**Европейская экономическая комиссия****Комитет по внутреннему транспорту****Всемирный форум для согласования правил  
в области транспортных средств****Рабочая группа по вопросам освещения  
и световой сигнализации****Девяностая сессия**

**Правила ООН, касающиеся источников света,  
и Сводная резолюция по общей спецификации  
для категорий источников света****Предложение по поправке [x] к Сводной резолюции  
по общей спецификации для категорий источников  
света (CP.5)****Представлено Целевой группой по альтернативным  
и модифицированным устройствам\***

Спецификацию H11\_LEDt/3 заменить новой спецификацией H11\_LEDt/3 следующего содержания:

Рис. 4  
**Определение светящейся зоны с помощью шаблона с размерами, указанными в таблице 2**

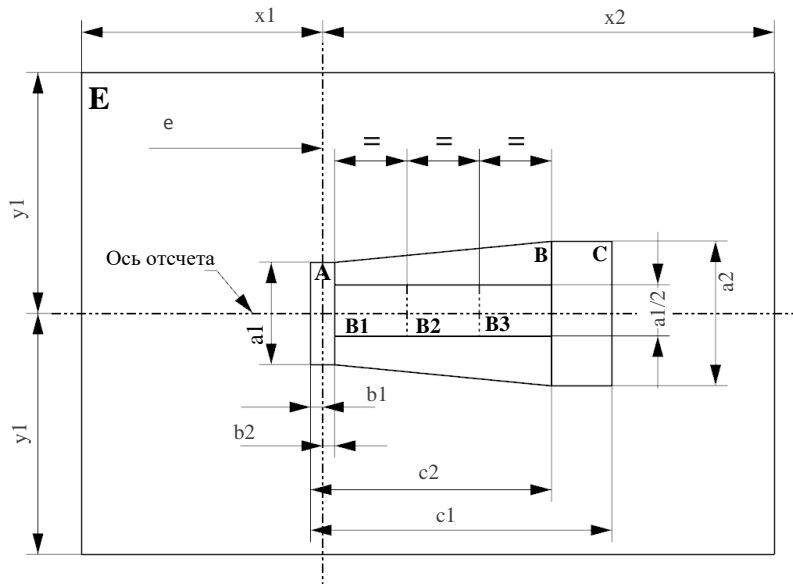
В случае конфигурации 1 положение светоизлучающей зоны проверяется с помощью системы шаблона, показанной на рис. 4, при работе на испытательном напряжении, которая отражается на контрольном экране в направлениях визирования В (см. спецификацию H11\_LEDt/1, рис. 1), А и –А (см. спецификацию H11\_LEDt/1, рис. 1), т. е. вдоль плоскостей С: С<sub>0</sub>, С<sub>90</sub> и С<sub>270</sub> (как показано на рис. 6).

В случае конфигурации 2 положение светоизлучающей зоны проверяется с помощью системы шаблона, показанной на рис. 4, при работе на испытательном напряжении, которая отражается на контрольном экране в направлениях визирования А и –А (см. спецификацию H11\_LEDt/1, рис. 1), т. е. вдоль плоскостей С: С<sub>90</sub> и С<sub>270</sub> (как показано на рис. 6). Расстояние z между поверхностями светоизлучающих зон с противоположных сторон не должно превышать 2,9 мм.

Для обеих конфигураций доля общего светового потока, излучаемого в этих направлениях визирования из зон(ы), показанных(ой) на рис. 4, составляет:

- общая площадь шаблона:  $(A+B+C) / E$  должна составлять не менее 90 %;
- зона А:  $A / (A+B+C)$  не должна превышать 10 %;
- зоны В<sub>1</sub>, В<sub>2</sub> и В<sub>3</sub>:  $V_1/V$ ,  $V_2/V$ ,  $V_3/V$  должны составлять не менее 15 % каждая;
- зона В:  $B / (A+B+C)$  не должна превышать 72 %;
- зона С:  $C / (A+B+C)$  не должна превышать 22 %.
